Erschließung des GE/GI „Steinach Süd“

Tektur vom 10. März 2025

Abbildung 5: Schemaskizze Sedimentationsmodul und Filtrationsmodul

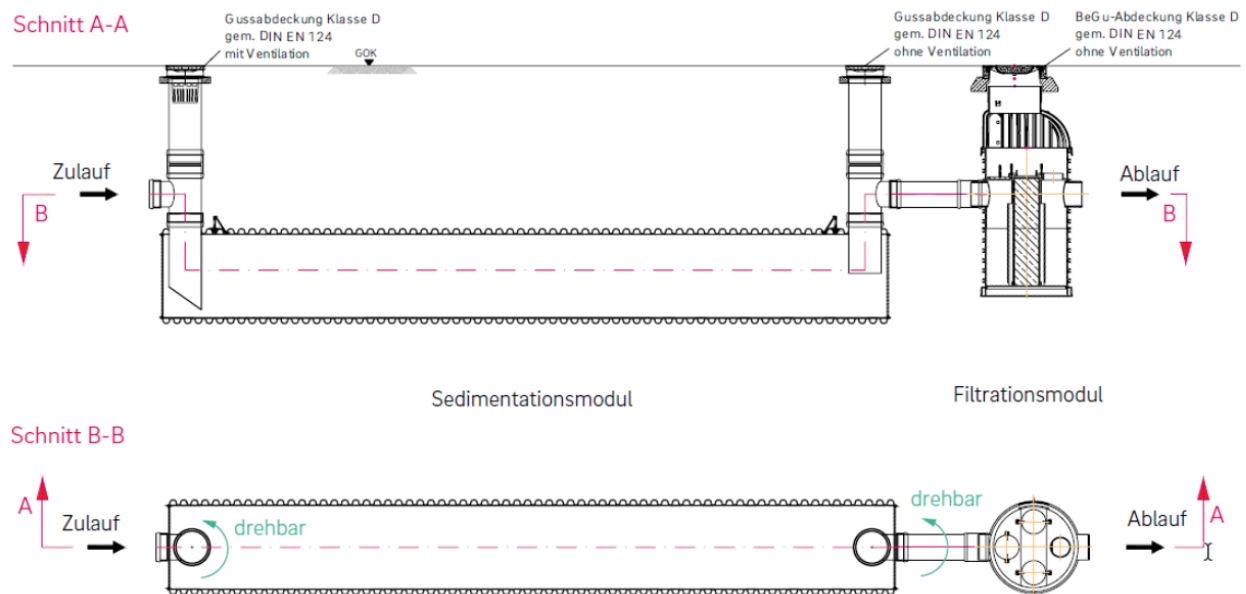
Verbaut wurde eine Rehau RAUSIKKO HydroMaxx Pro 9 Anlage. Diese besteht aus einer Sedimentations- und einer Filtrationseinheit (zur Abscheidung von gelösten Schadstoffen) und hat eine bauaufsichtliche DIBt Zulassung. Gemäß DIBt-Zulassung darf an den HydroMaxx Pro 9 eine Verkehrsfläche bis zu 1.600 m² angeschlossen werden, Die Adsorptionskapazität der Anlage ist jedoch darüber hinaus für eine Fläche von 3.200 m² ausgelegt (der Filterschacht ist auch Teil des HydroMaxx Pro 18).

Entsprechend den Angaben in der Allgemeine bauaufsichtlichen Zulassung (abZ) ist der begrenzende Faktor in jedem Fall jedoch die vorgeschaltete Sedimentationsanlage, welche laut abZ für eine Reinigung von 1.600 m² Verkehrsfläche ausgelegt ist.

Der notwendige Grundwasserschutz kann lediglich dann gewährleistet werden, wenn der Filterschacht keinen Eintrag von partikulären Stoffen in die Rigole zulässt (also evtl. nicht sedimentierte oder wieder aufgewirbelte Feststoffe im Filterschacht zurückgehalten werden und keine Umgehung des Filters möglich ist). Sowohl die Zulauf- als auch die Filterkammer des Filterschachtes sind mit abgedichteten Abdeckungen verschlossen und mit Spannhebeln gesichert. Eine Umgehung des Filters ist damit ausgeschlossen.

Es wurde eine SediClean M9 in Kombination mit einem HydroCleanPro verbaut. Die kleine Sedimentations-einheit könnte einen erhöhten Wartungsaufwand und kürzere Intervalle für den Filtertausch zur Folge haben. Da der reale Schmutzeintrag in die Regenwasserbehandlungsanlage generell von vielen ortsspezifischen Faktoren beeinflusst wird (Häufigkeit und Art der Verkehrsbelastung, angrenzende Vegetation, Eintrag aus benachbarten Flächen, vorgeschaltete Schmutzrückhaltung in Gullis, Rinnen etc.), ist es kaum möglich, den tatsächlichen Wartungsaufwand einer Anlage abzuschätzen. Eine engmaschige Inspektion der Anlage in Abständen von max. 3 Monaten ist zu empfehlen, um rechtzeitig Wartungsmaßnahmen ergreifen zu können (Absaugung der Sedimente, Rückspülung des Filters oder Filtertausch).
